Oggetto: [ID: 9825] Procedura di Valutazione di Impatto Ambientale (V.I.A.), ai sensi dell'art. 23 del D.Lgs. 152/2006, e s.m.i., relativa al progetto di impianto agrivoltaico denominato "OLMEDO", sito nei Comuni di Olmedo (SS) e di Sassari, con potenza 132,126 MWp, con annesso sistema di accumulo a batterie di potenza 40 MW, e relative opere di connessione alla R.T.N. Proponente: Lightsource Renewable Energy Italy SPV 12 S.r.l. Autorità Competente: Ministero dell'Ambiente e della Sicurezza Energetica (M.A.S.E.).

Trasmissione controdeduzioni in riscontro alle osservazioni del Comune di Sassari del 13/09/2023 prot. n. 172677, acquisite e rese pubbliche dal M.A.S.E. sul relativo portale online (e quindi rese note alla Società) in data 28/09/2023 (MASE-2023-0148805).

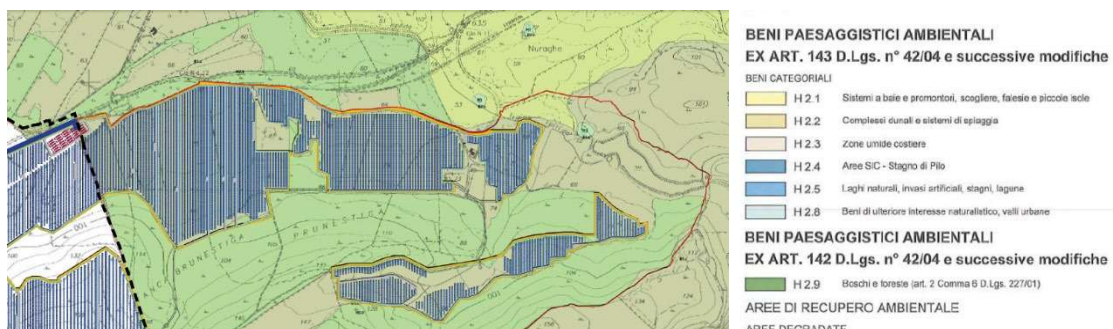
[...] Non si ritiene condivisibile l’idea progettuale di compromettere la zona attualmente occupata da macchia mediterranea, ma si chiede di valutare un ridimensionamento della zona di impianto in maniera tale che non interessi tale area.

la Società tiene a precisare che le aree interessate dal Progetto Olmedo ricadenti nella competenza del Comune di Sassari **sono totalmente libere da macchia mediterranea** (l’unica interferenza riguarda infatti esclusivamente il territorio del Comune di Olmedo).

Conseguentemente, il Progetto Olmedo è da ritenersi già conforme a quanto osservato dal Comune di Sassari, in quanto, per quanto di competenza di tale amministrazione:

- **non** include alcuna “*idea progettuale di compromettere la zona attualmente occupata da macchia mediterranea*”; e,
- la Società (unitamente al progettista) ha di fatto già proceduto a “*valutare un ridimensionamento della zona di impianto in maniera tale che non interessi tale area*”, limitando le aree di progetto alle superfici del territorio comunale esterne alla macchia mediterranea (come dettagliatamente rappresentato nei numerosi allegati cartografici depositati congiuntamente all’istanza di VIA, *in primis*, ortofoto ed uso del suolo). Peraltro, si coglie l’occasione per ricordare che, come già dettagliatamente

rappresentato nella documentazione tecnico-progettuale depositata (in particolare, quella relativa al Comune di Sassari, Aree non idonee), le aree interessate dall'installazione dell'impianto fotovoltaico sono state precipuamente definite in modo da essere esterne a qualsiasi vincolo e pertinenza.

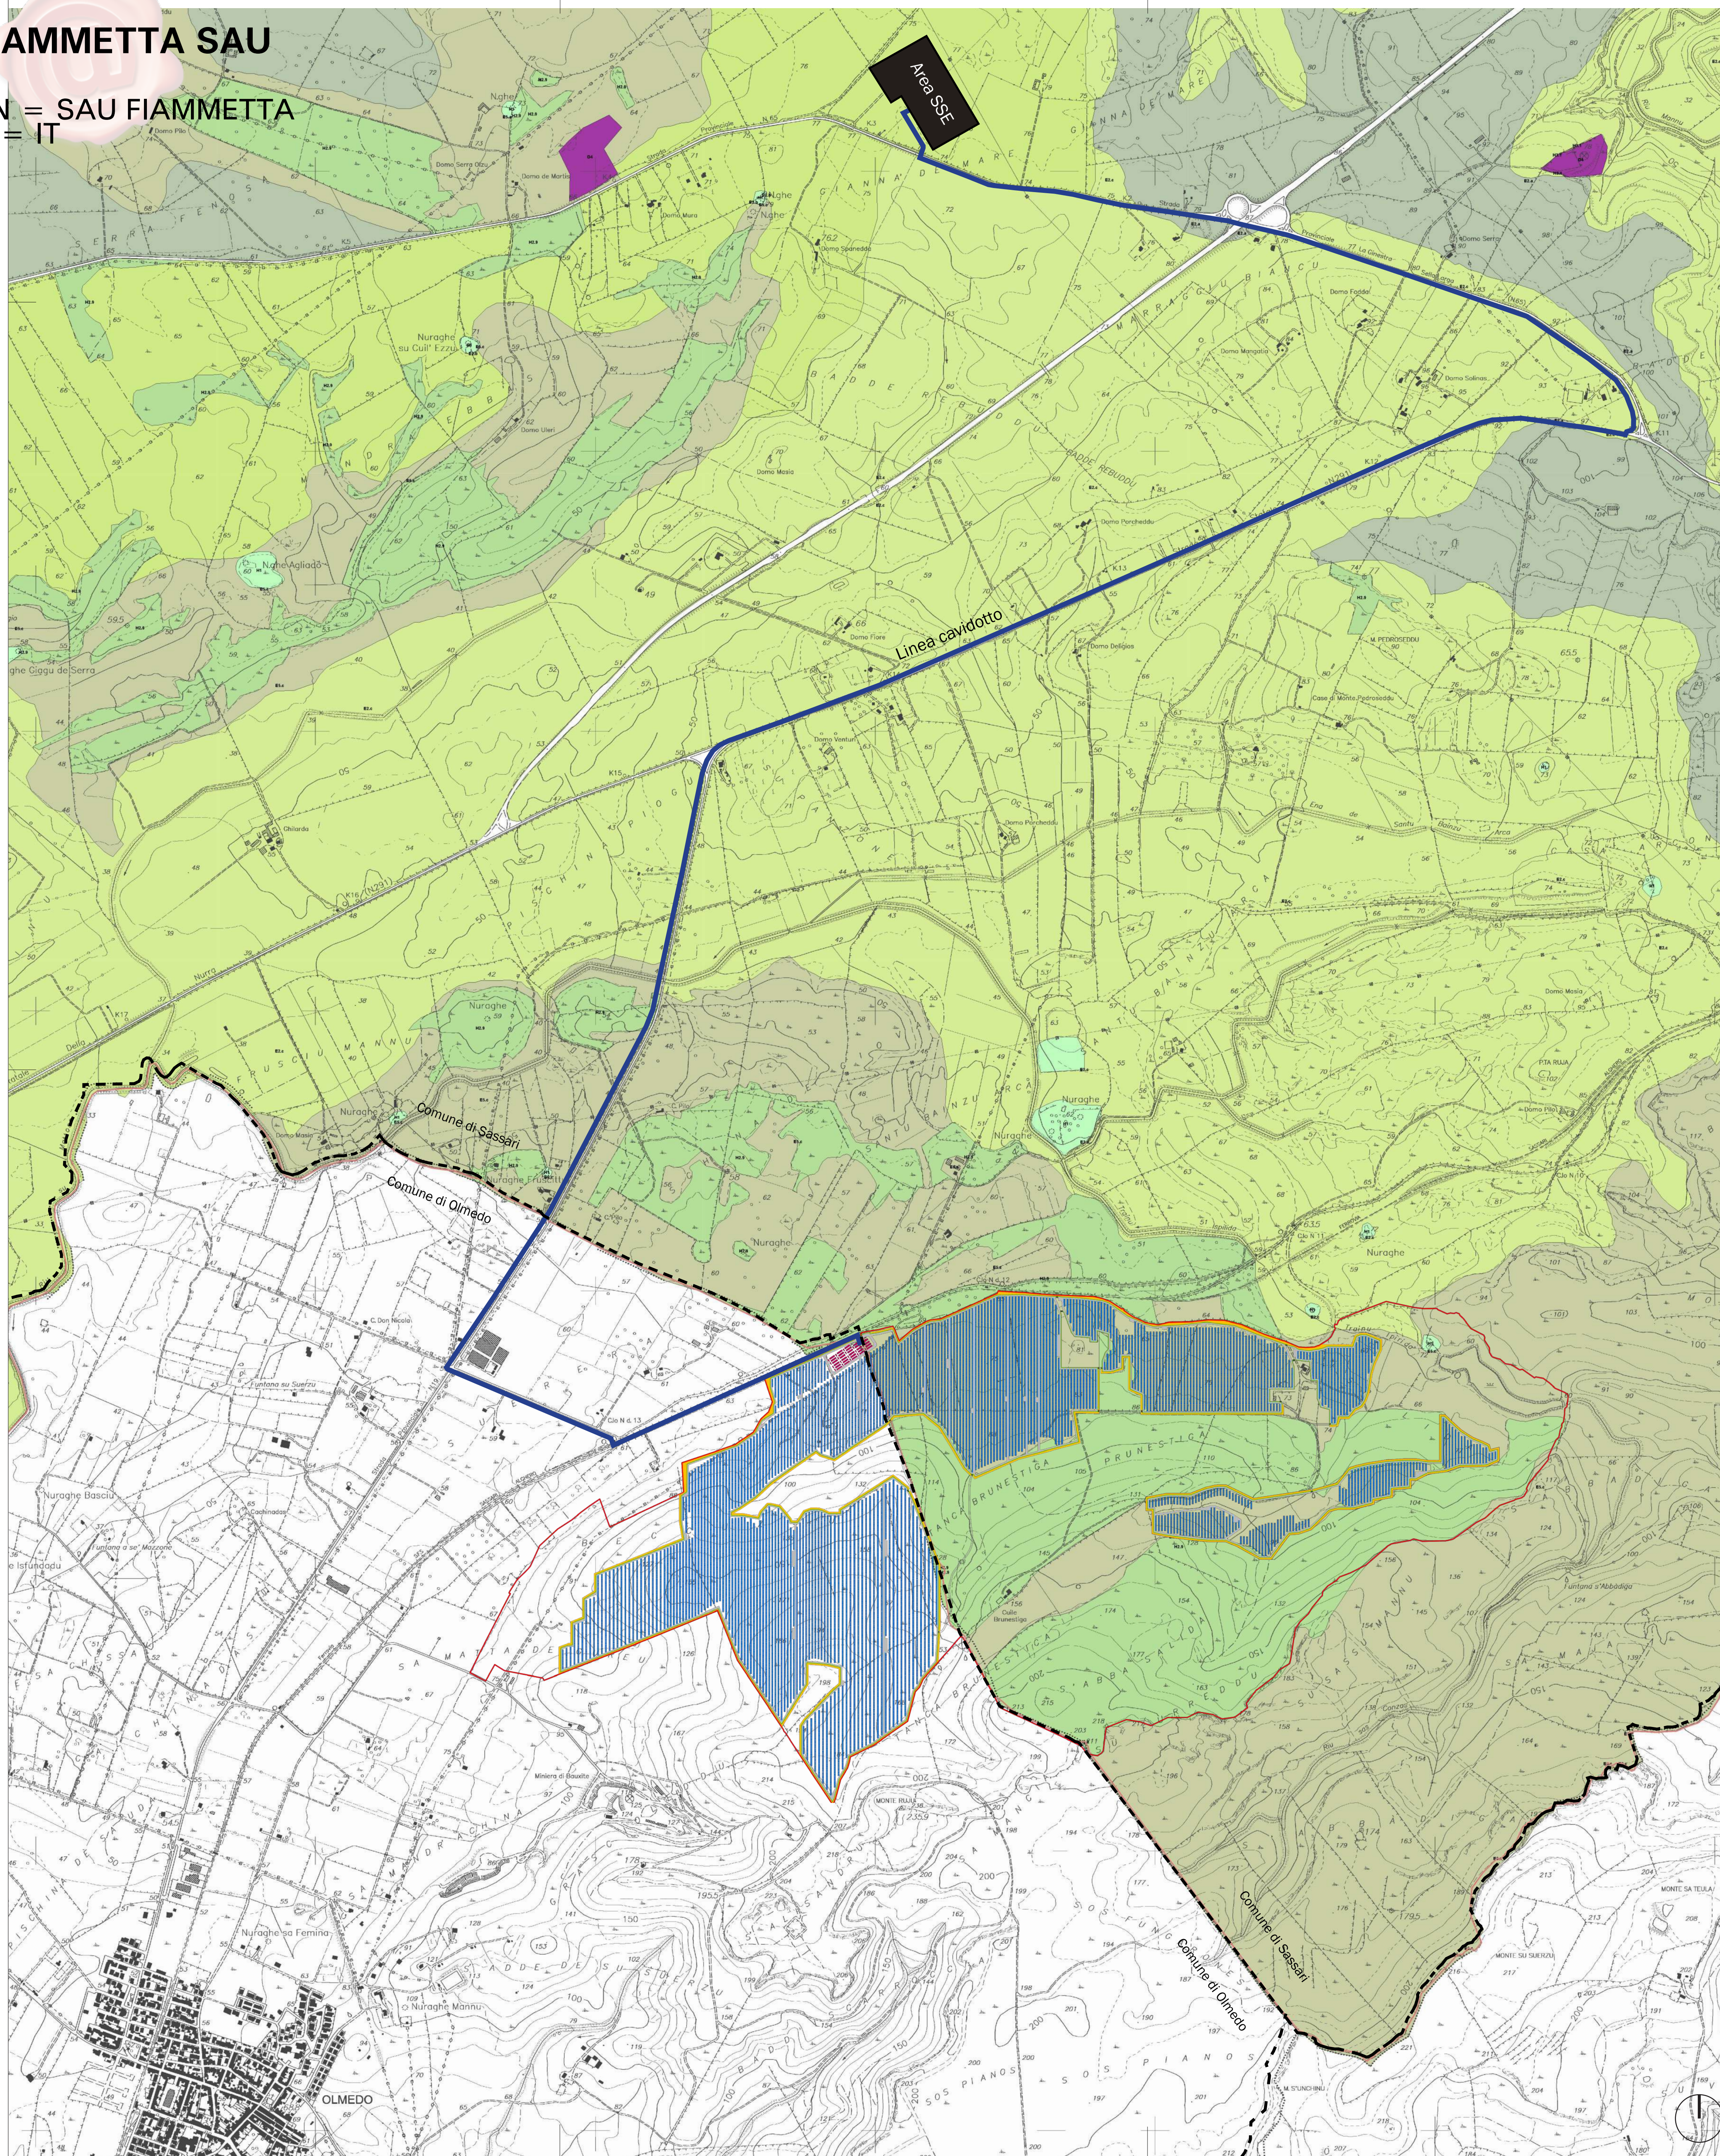
2. Con specifico riguardo all'affermazione del Comune per cui "non è assentibile alcun intervento, neanche parzialmente, all'interno della zona H2.9 (Norme tecniche di attuazione del PUC, Art. 67 SOTTOZONE H2 - Sono le sottozone di pregio paesaggistico ambientale)", si evidenzia che, sulla base della perimetrazione di cui alle cartografie regionali e comunali, recepite a livello progettuale (di cui nel seguito un estratto):

- **la zonizzazione H2.9 non riguarda l'intera estensione delle particelle catastali citate in tal senso nella Relazione Paesaggistica (e.g. F. 111, p.lle 12, 123 e 124, F. 112, p.la 162, F. 113, p.lle 56, 58 e 59), ma unicamente una limitata porzione delle medesime; e**

- **in linea con le previsioni richiamate nelle osservazioni del Comune, nessuna di tali porzioni delle suddette particelle catastali classificate H2.9 (in verde scuro) è interessata dal layout del generatore fotovoltaico né della posa delle cabine né da alcun manufatto del Progetto Olmedo, ma unicamente da attraversamenti di cavidotti interrati e ciò, peraltro, limitatamente ad una porzione assai circoscritta di territorio, gran parte della quale peraltro ricadente su suolo stradale; ne consegue che l'impianto fotovoltaico non avrà, in realtà, alcuna diretta e pregiudizievole interferenza con le aree H2.9.** Inoltre, per meri fini di completezza, si ricorda altresì che, in virtù di quanto espressamente riconosciuto anche dalla normativa nazionale di cui al D.P.R. n. 31/2017 (in particolare, al punto A.15, che esclude espressamente dalla necessità di autorizzazione paesaggistica gli interventi "nel sottosuolo che non comportino la modifica permanente della morfologia del terreno e che non incidano sugli assetti vegetazionali", tra cui le reti/linee elettriche), i cavidotti interrati costituiscono interventi privi di impatto paesaggistico (e quindi non pregiudizievole per la "fruibilità paesaggistica" di tali aree).

A tal riguardo, ralleghiamo, alla presente, la tavola rappresentativa del tracciato dei cavidotti denominata “LS16386_OLMEDO_ALL_03_TAV_INQUADRAMENTO URBANISTICO PUC” (già inclusa negli allegati depositati congiuntamente all’istanza); inoltre, ci rendiamo altresì disponibili, ove necessario, a presentare ulteriore tavola di dettaglio.
